TOTO NEW RELEASE

新商品だより

NEW 2019・8

補修品専用リモコン

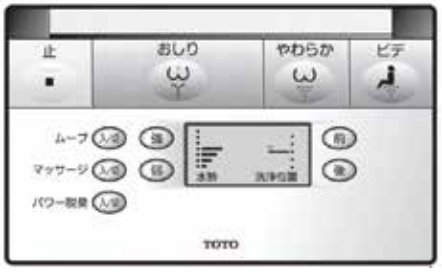
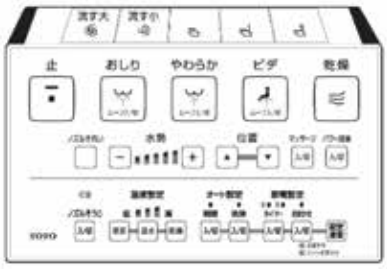
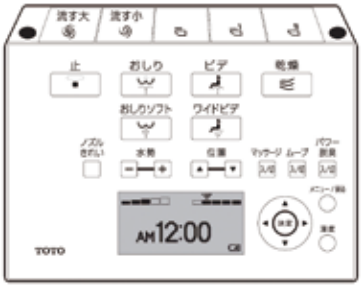
変更理由

生産終了による代替のため

■統合リモコンへ変更します

※ボタン数は増えますが、従来の機能しか使用できません。

品番	対象商品名
TCM1685R	08ウォシュレットKV（TCF426）
TCM1575S	03ネオレストEX1（TCF9911H）
	03ネオレストEX1（TCF9911R）
	05ネオレストEX1（TCF9912）
	05ネオレストEX1（TCF9912H）

TCM1685Rは’19年8月初旬以降、
TCM1575Sは’19年11月初旬以降、
従来品の在庫消化後順次切り替えさせていただきます。

洗面化粧台 オクターブ

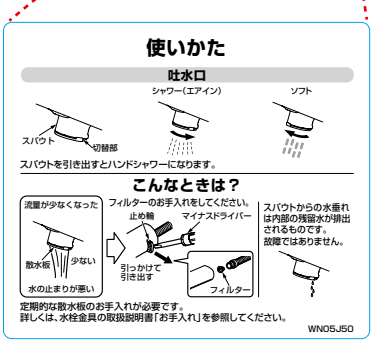
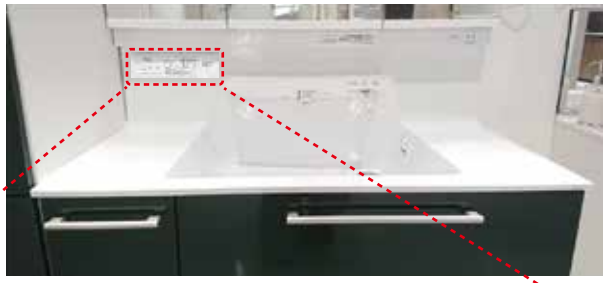
新商品発売に伴う、ラベル統合のため

■カウンターへ貼付けている、ラベルの貼付け位置とサイズが変更となります

貼付け位置:向かって左側へ変更
サイズ:横長形状へ変更

変更対象:オクターブ・ラクラクスマート水栓用の洗面化粧台
※19年6月発売のオクターブ・シンプル水栓用の洗面化粧台は変更後のラベルを使用しています。

従来品は、’19年8月以降在庫消化後、仕様変更品に自動切り替えさせていただきます。
